## 川内原発における耐震性評価の問題： 国際基準と日本基準

執筆者：佐藤 暁（原子カコンサルタント）

### 『川内原発における耐震性評価の問題：国際基準と日本基準』 要旨

第7.5.6.42図 震源を特定せず想定する地震動の応答スペクトル及び領域震源による地震動の一樣ハザードスペクトル(水平方向)

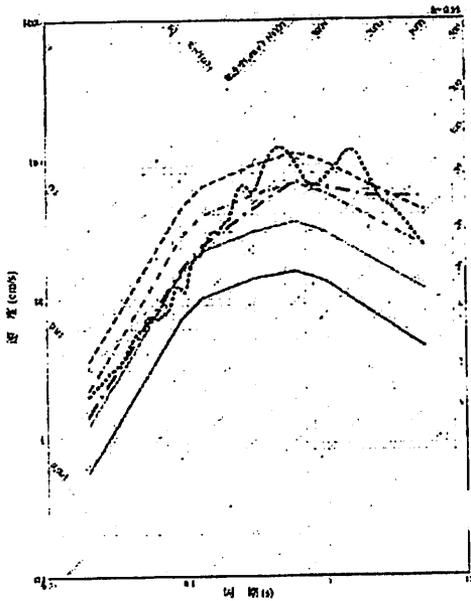
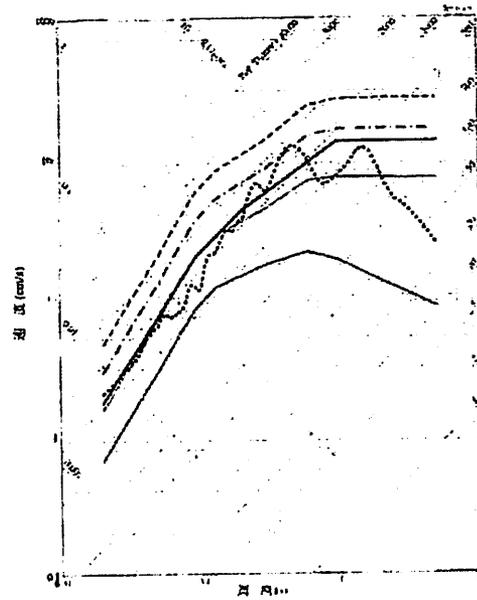
- 原子力安全基盤機構と原子力学会の一樣ハザード・スペクトル(各、第 7.5.6.41 図、第 7.5.6.42 図)の違いが顕著であるにもかかわらず、それについて議論されていない。ともに同一対象である地震基盤に対する一樣ハザード・スペクトル(水平方向)なのであるから、互いに大差があるべきではない。原子力規制委員会はこれに注目し、それらの信頼性に対する見解を述べるべきである。
- 特に、原子力安全基盤機構の一樣ハザード・スペクトルは、米国中東部のそれと比べても低めであり、信憑性に疑いがある。

設置変更許可申請書(平成 26 年 6 月 24 日付一部補正)、第 7.5.6.42 図は、地震基盤における応答スペクトルであると説明されている。一方、同第 7.5.6.60 図は、解放基盤表面における応答スペクトルである。両図を比べると、2004 年北海道留萌支庁南部地震を考慮した地震動のスペクトルと  $S_{s-2H}$  のスペクトルが、全く同じである。どちらか(第 7.5.6.42 図の方?)が誤りではないのか。

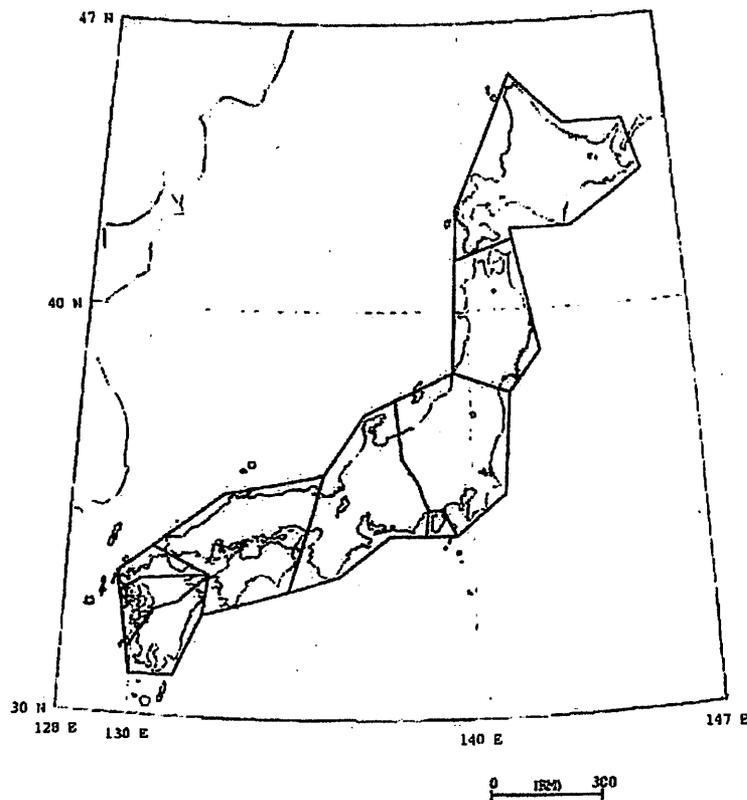
設置変更許可申請書(平成26年6月24日付一部補正)、第7.5.6.42図は、日本列島を8つの区分に分けているが、中国・四国地方が大きな一区分であるのに対し、伊豆半島だけが一区分で、九州は3つの区分に細分されているなど、区分の基準が不可解で、申請書の本文にもその説明がない。因みに、同申請書(平成25年7月8日)、第7.5.6.45図は、地震調査委員会(2009)による領域震源の区分であり、両図の区分の仕方には顕著な違いがあるが、平成26年6月24日付一部補正により同区分図は削除されてしまっている。このことから、それでは前述の日本原子力学会(2007)の一樣ハザード・スペクトルは、どのような区分図に対応したものなのかという疑問が生じる。一方、米國中東部に対しても区分(Seismotectonic Zone)の設定はあるが、

原子力安全基盤機構(2005)による領域区分図を見る限り、志賀と浜岡に、同一の「一様ハザード・スペクトル」が適用されるということには違和感がある。また、伊方原子力発電所のある佐田岬半島には4つの区分が近接しており、わずかに離れた所に、互いに異なる「一様ハザード・スペクトル」が4つも存在することを示唆している。以上は、「一様ハザード・スペクトル」の信頼性に疑念を抱かせるように思われる。

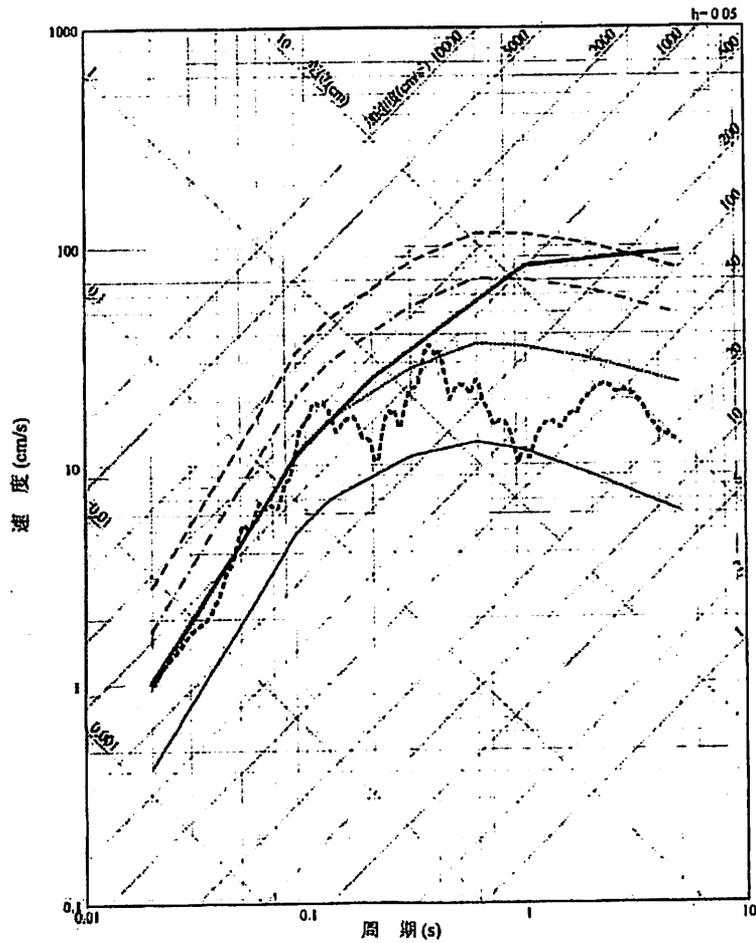
設置変更許可申請書(平成 26 年 6 月 24 日付一部補正)、第 7.5.6.61 図は、解放基盤表面における基準地震動の応答スペクトル(垂直方向)を示している。本図中、Ss-2V に注目した場合、本文にあるように、年超過確率が  $10^{-4} \sim 10^{-6}$  であると読み取ることはできない。

そもそも Ss-2 の応答スペクトル(水平方向も垂直方向も)は、激しいジグザグを含んだ生スペクトルであって、そのまま基準地震動の応答スペクトルとするには不自然である。なぜ Ss-1 の応答スペクトルと同じように、包絡する 4 本の線分として策定しなかったのか。あるいは、なぜ Ss-1 の

応答スペクトルに併合せなかつたのか。

第2-1図 原子炉格納施設の地震応答解析モデル(水平方向)

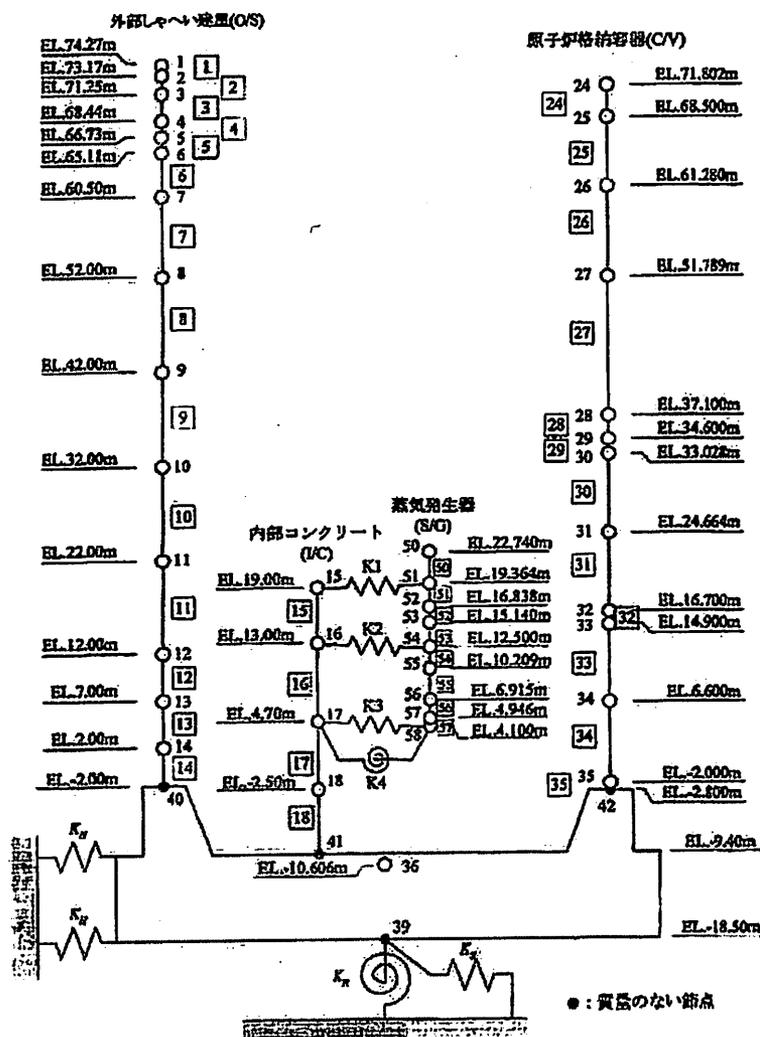
川内原子力発電所第1号機、工事計画認可申請書、添付資料3-7(設計用床応答曲線の作成方針)、第2-1図は、原子炉格納施設の地震応答解析モデル(水平方向)を示したものである。図中、 $K_H$ 、 $K_y$ は水平方向ばねであり、 $K_R$ は回転方向ばねであるが、これらに対してだけ第2-1表に

値が抜けている。そして、同申請書の一部補正(平成26年10月8日付)においては、第2-1図の質点の高さ(EL)の情報が全て消去され、第2-1表は全て削除されている。そのため、原子力規制委員会が、九州電力によるSSIの評価をどのように確認したのか不明である。
